Service Bulletin

SFI-A-15-012

RELÉ ŽHAVENÍ

Model: B2050D	Serial-Nr.: 30001 to 30108
Model: B2350HD	Serial-Nr.: 80001 to 80248
Model: B2650D	Serial-Nr.: 30001 to 30305
Model: B2650HSD	Serial-Nr.: 50001 to 55758
Model: B2650HD	Serial-Nr.: 80001 to 80505
Model: B2650HSD	Serial-Nr.: 50001 to 55758
Model: B3150HSD	Serial-Nr.: 50001 to 50113
Model: B3150HD	Serial-Nr.: 80001 to 80398

B2350HD, B2650HD, B3150HD CAB

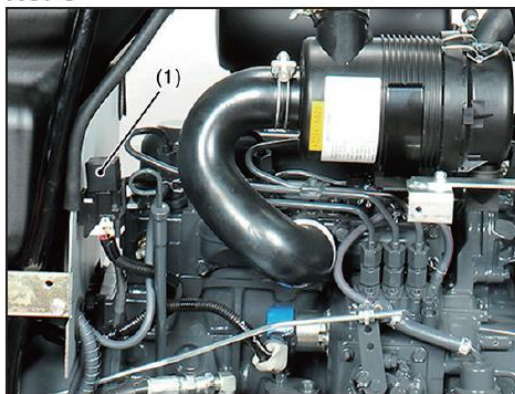
Může nastat situace, že konektor relé žhavení nemá v patici spojení a nemůže probíhat proces žhavení. Při chladném počasí může nastat problém se startem motoru.

1. Demontujte relé žhavení *T1850-33710*.
2. Namontujte nové relé žhavení *RD451-54210*.

Nr.	Part Name	Part Number	Qty
1	Relay	RD451-54210	1
